1 概要	……p.4~
2 基準地震動の策定方針	
2.1 基本方針	……p.28~
2.2 地震動の顕著な増幅を踏まえた基準地震動の策定方針	……p.32~
2.3 免震構造の採用を踏まえた基準地震動の策定方針	……p.47~
3 基準地震動の策定	……p.74~
3.1 応答スペクトルに基づく手法による基準地震動	……p.77~
3.2 断層モデルを用いた手法による基準地震動	……p.106~
3.3 震源を特定せず策定する地震動による基準地震動	……p.128~
4 まとめ	……p.138~
補足説明資料	……p.159~

2022年4月15日 第1041回審査会合コメント及び回答概要一覧

<Matsubara et al.(2021)のプレート境界と内閣府モデル (最大クラスの地震) の強震断層モデルとの断面比較>

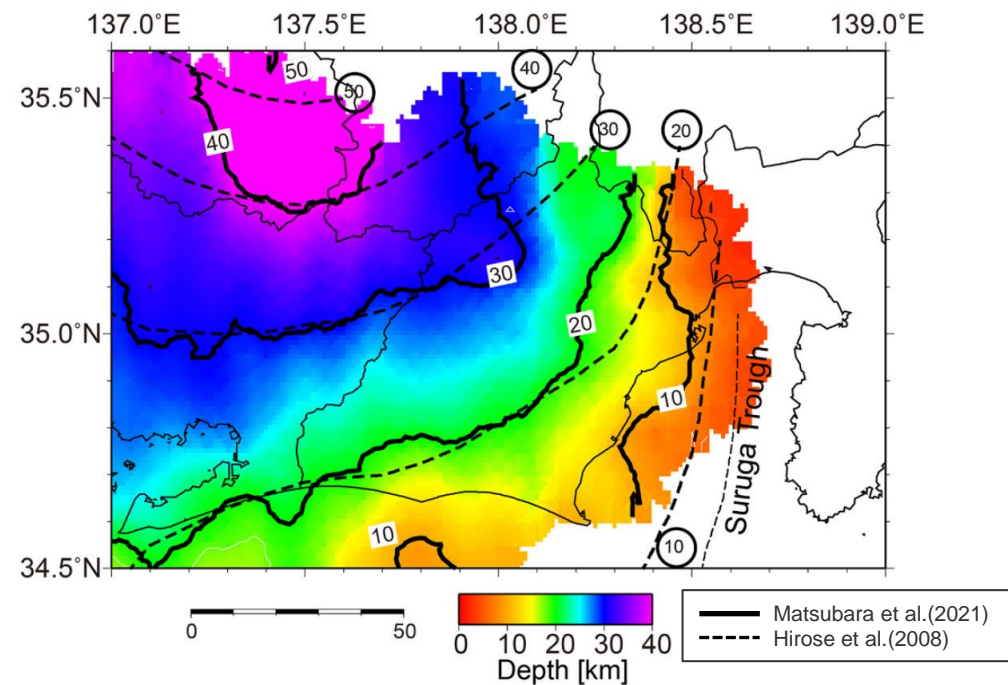
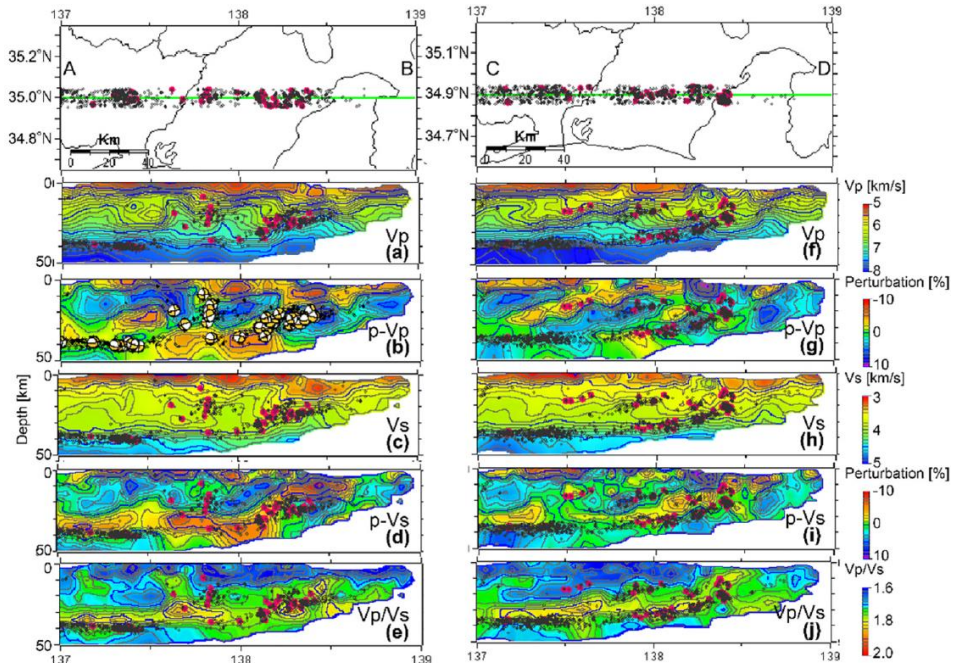
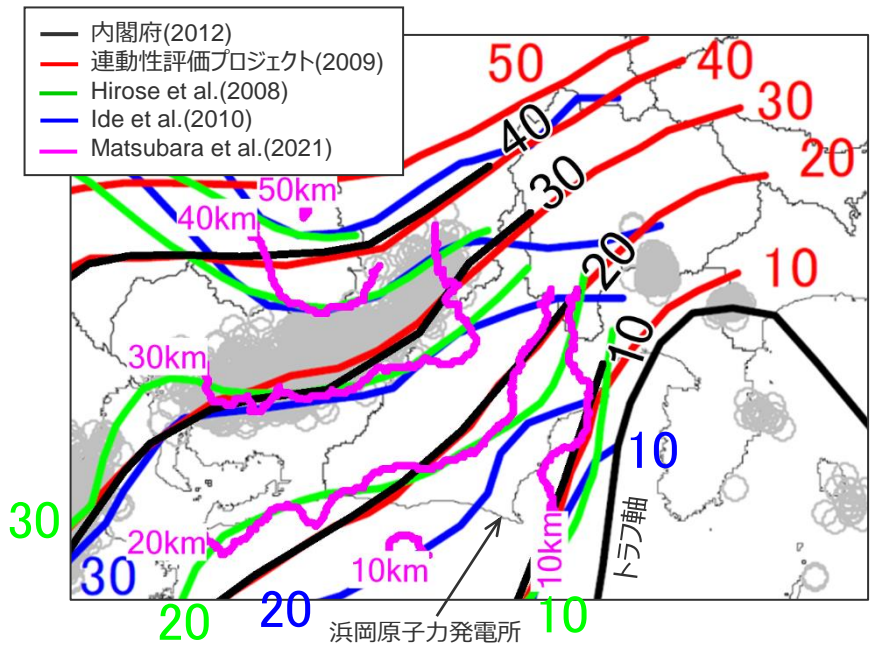
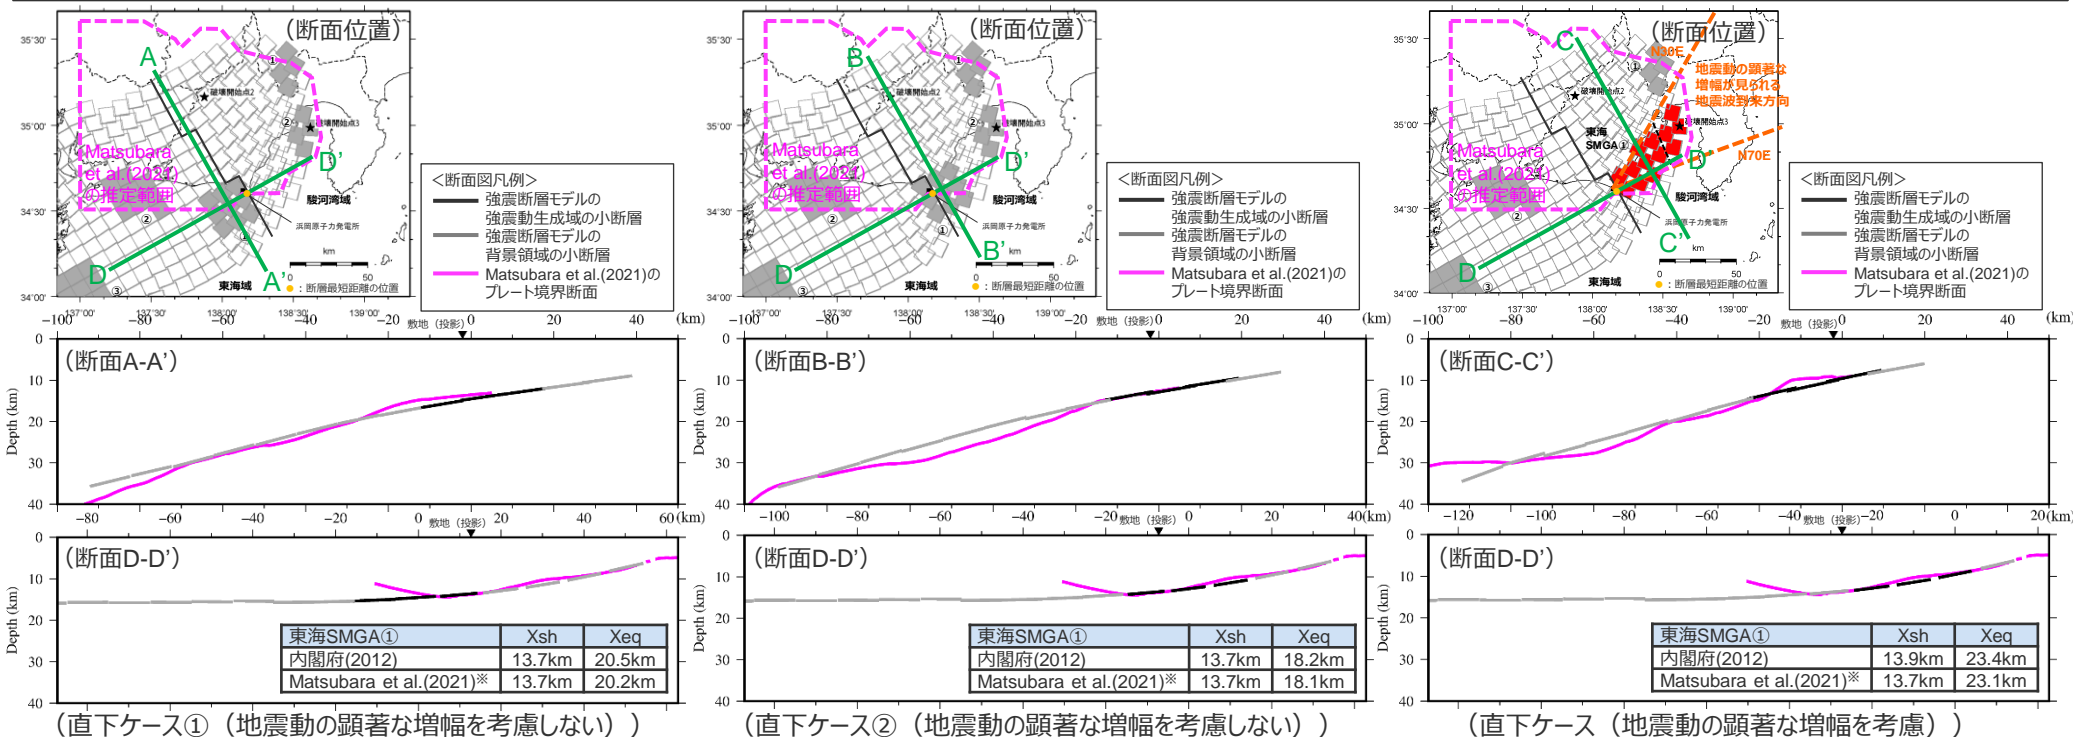
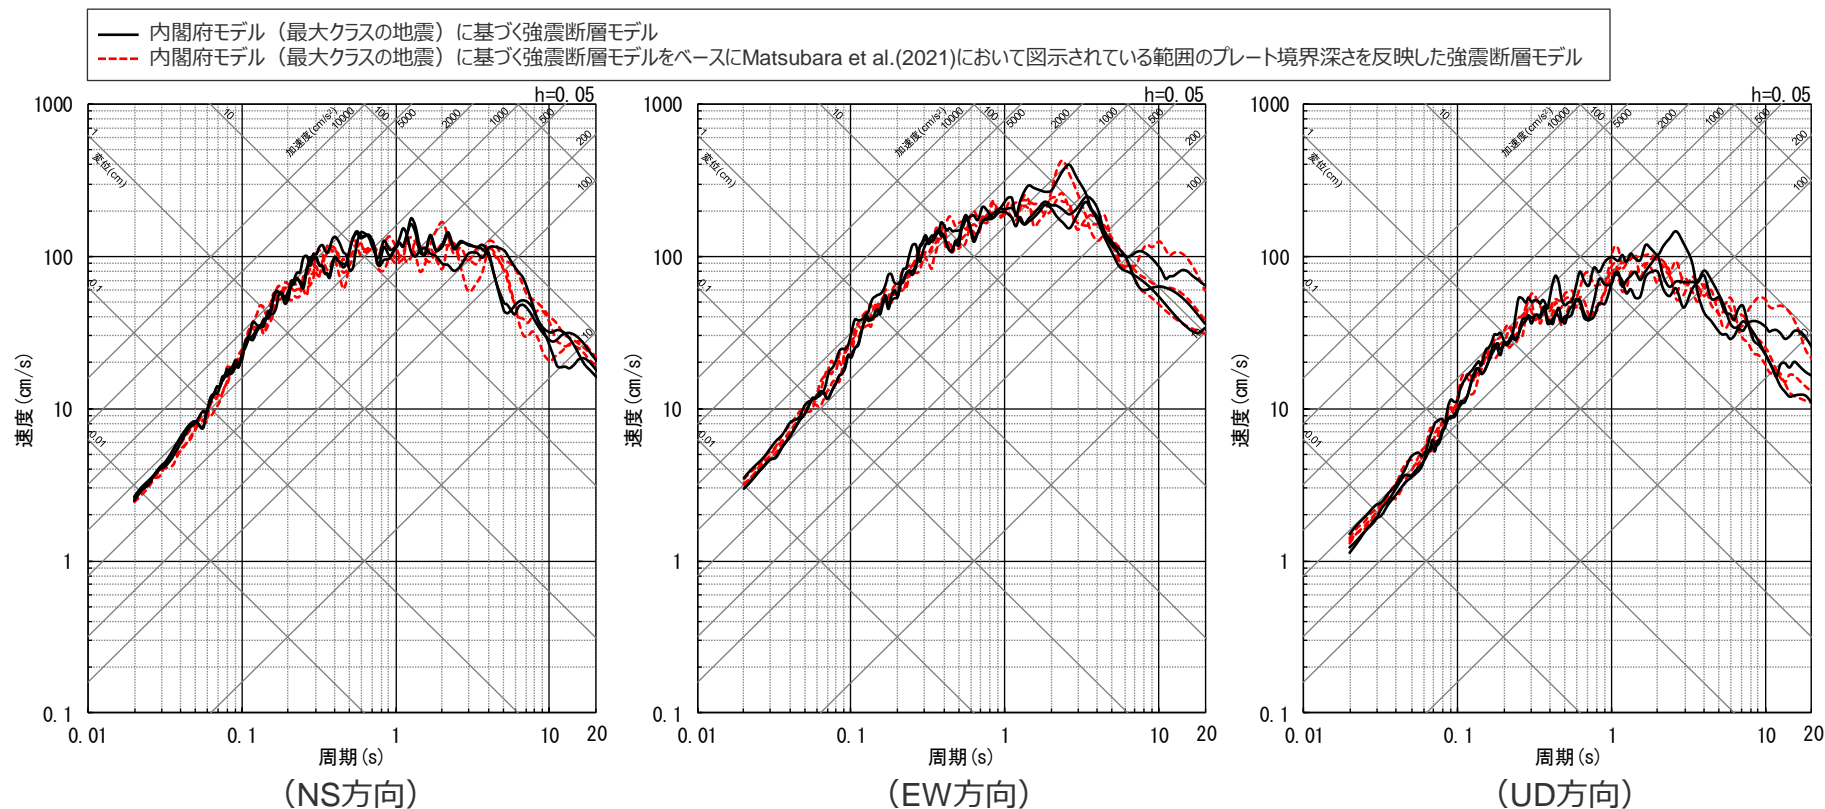
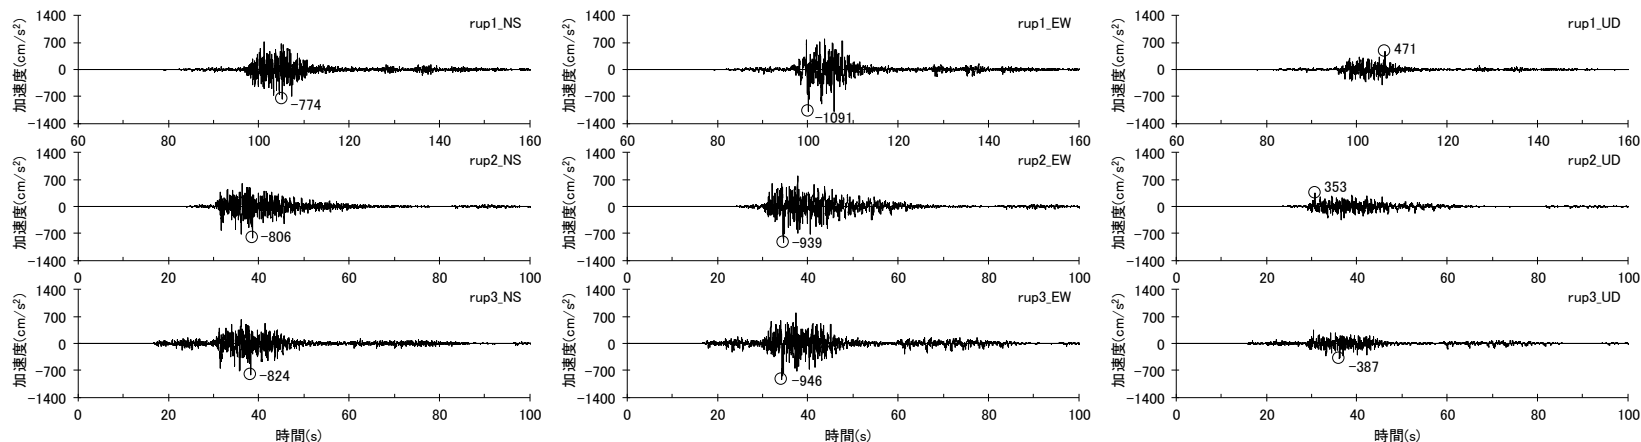
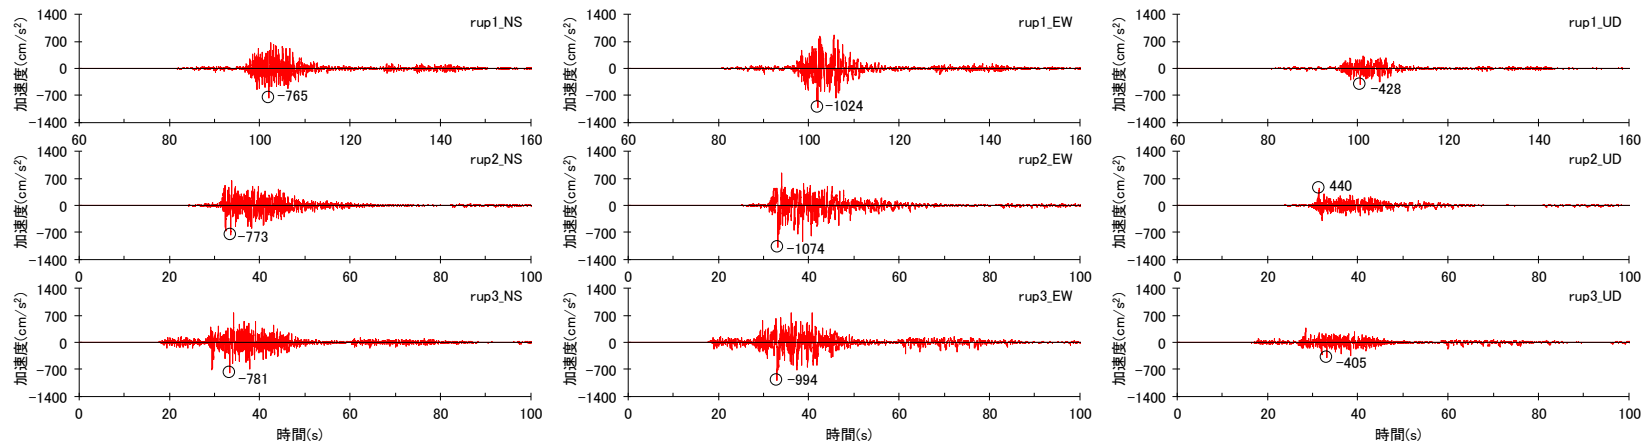
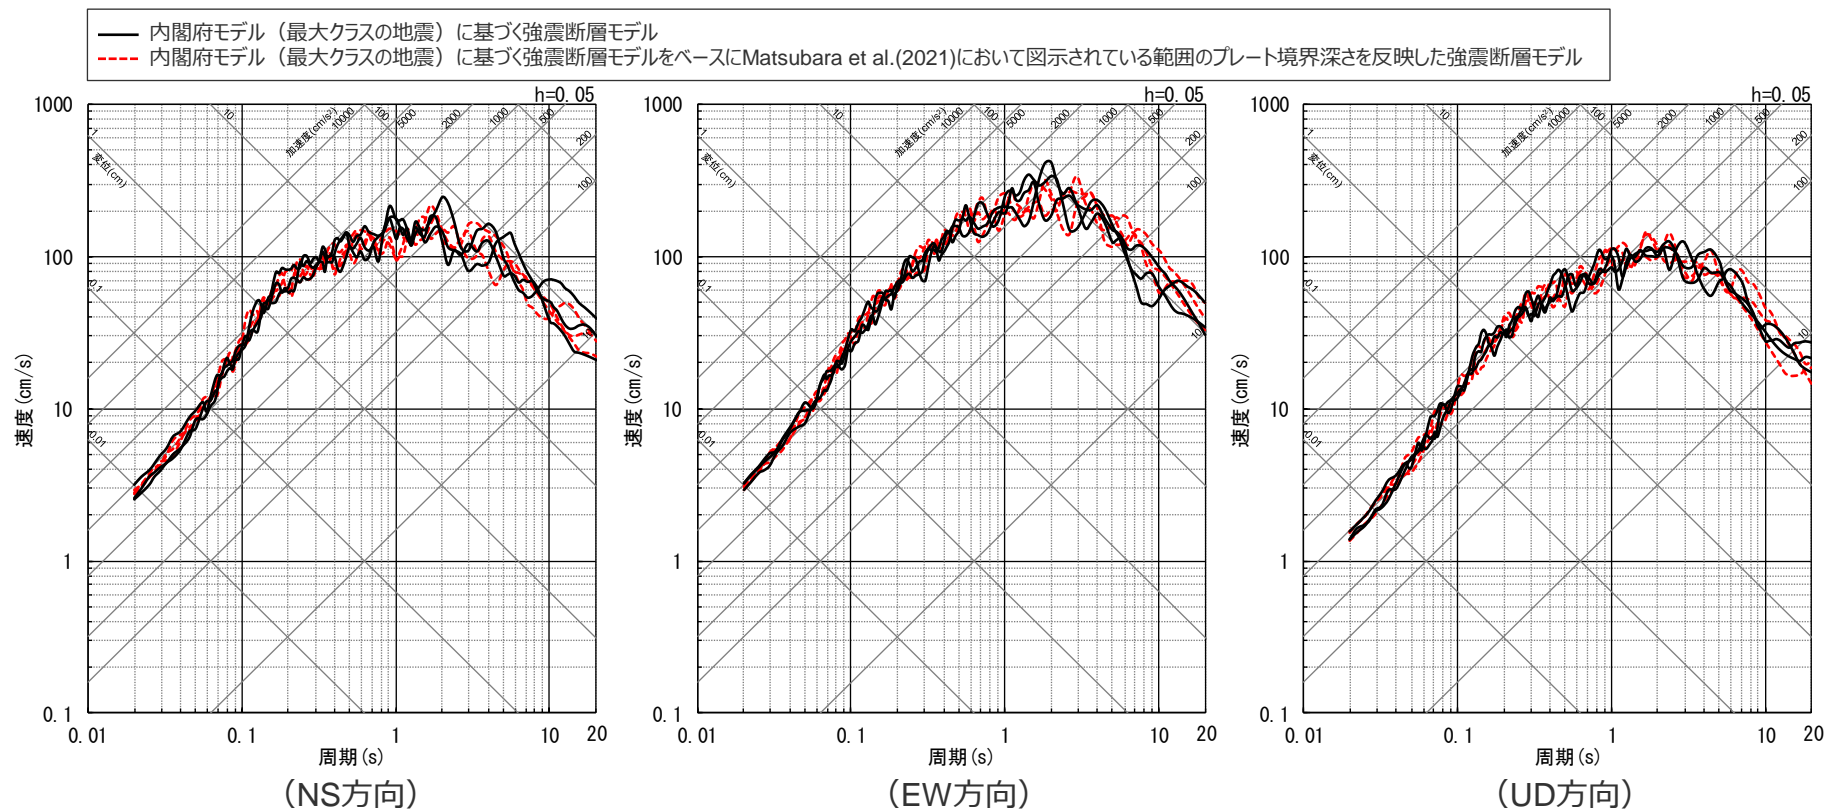
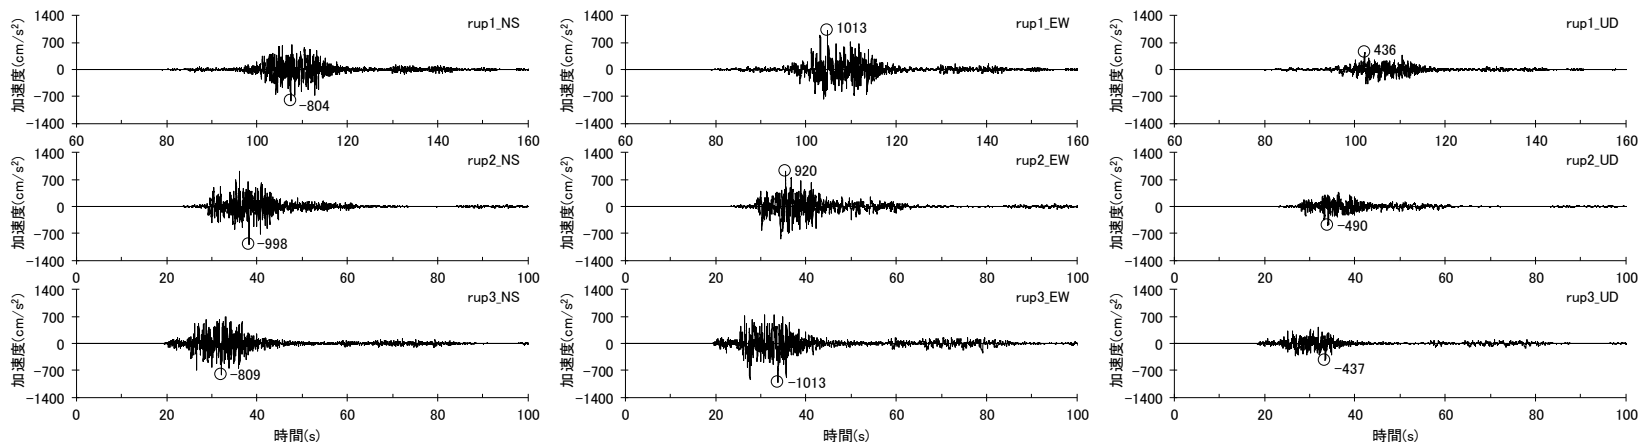
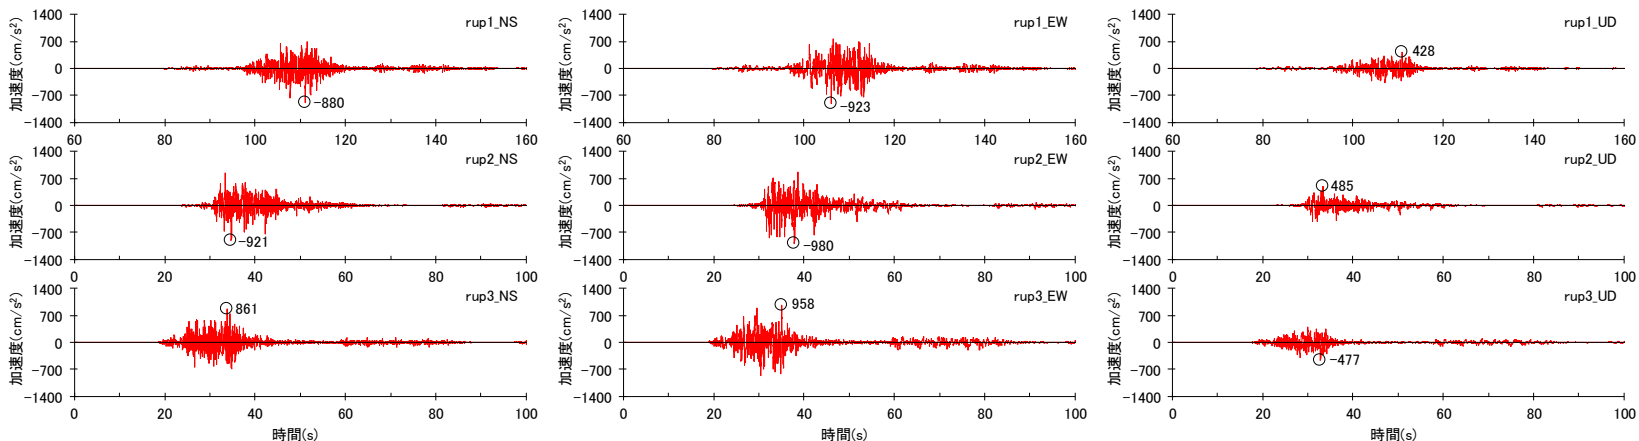
No.	コメント	回答概要	ページ
1	駿河トラフ下に沈み込む東海地域のフィリピン海プレートの形状に関する新たな知見（Matsubara et al.(2021)）の確認について、浜岡原子力発電所の地震動評価に用いている内閣府(2012)のプレート境界の形状と比較して、敷地への影響が支配的な東海SMGA①までの距離が概ね同等となっていることは確認したが、もう少し説明性を上げるため、地震動評価への影響が小さいことを示すこと。	Matsubara et al.(2021)において図示されている範囲のプレート境界深さを反映した強震断層モデルを作成して、断層モデルを用いた手法による地震動評価を行い、内閣府モデル（最大クラスの地震）と地震動評価結果が同程度であることを確認した結果を説明する。	p.201~

- 内閣府モデル (最大クラスの地震) に基づく強震断層モデルについて、敷地への影響が支配的な東海SMGA①を配置した敷地直下及びその周辺に着目して、Matsubara et al.(2021)のプレート境界と断面比較をすると、敷地からやや離れたMatsubara et al.(2021)が推定結果として示している南端のところやや違いが見られるものの、地震動評価に影響が大きい敷地直下を中心に両者は概ね整合している。
- 影響確認のための試算として、内閣府モデル (最大クラスの地震) に基づく強震断層モデルをベースにMatsubara et al.(2021)において図示されている範囲のプレート境界深さを反映し、敷地への影響が支配的な東海SMGA①の断層最短距離Xsh及び等価震源距離Xeqを算定した結果、いずれも内閣府モデル (最大クラスの地震) に基づく強震断層モデルと概ね同等となっている。

○直下ケース① (地震動の顕著な増幅を考慮しない) を対象とした断層モデルを用いた手法による地震動評価結果について、Matsubara et al.(2021)において図示されている範囲のプレート境界深さを反映した場合の地震動レベルは、内閣府モデル (最大クラスの地震) に基づく場合と同程度となっていることを確認した。

○直下ケース② (地震動の顕著な増幅を考慮しない) を対象とした断層モデルを用いた手法による地震動評価結果について、Matsubara et al.(2021)において図示されている範囲のプレート境界深さを反映した場合の地震動レベルは、内閣府モデル (最大クラスの地震) に基づく場合と同程度となっていることを確認した。

○直下ケース (地震動の顕著な増幅を考慮) を対象とした断層モデルを用いた手法による地震動評価結果について、Matsubara et al.(2021)において図示されている範囲のプレート境界深さを反映した場合の地震動レベルは、内閣府モデル (最大クラスの地震) に基づく場合と同程度となっていることを確認した。

- 浜岡原子力発電所では、内閣府の南海トラフの巨大地震モデル検討会において複数の研究成果を踏まえてプレート境界の形状が設定された内閣府(2012)の最大クラスの地震の断層モデル（内閣府モデル（最大クラスの地震））を用いて地震動評価を行っている。
- 東海地域のプレート境界の形状を推定した新たな知見（Matsubara et al.(2021)）について、一研究成果ではあるが、地震動評価への影響の確認を行い、地震動評価に影響が大きい敷地直下及びその周辺について内閣府(2012)と概ね整合していることを確認した。
- また、Matsubara et al.(2021)において図示されている範囲のプレート境界深さを反映した強震断層モデルを作成して、断層モデルを用いた手法による地震動評価を行い、内閣府モデル（最大クラスの地震）と地震動評価結果が同程度であることを確認した。
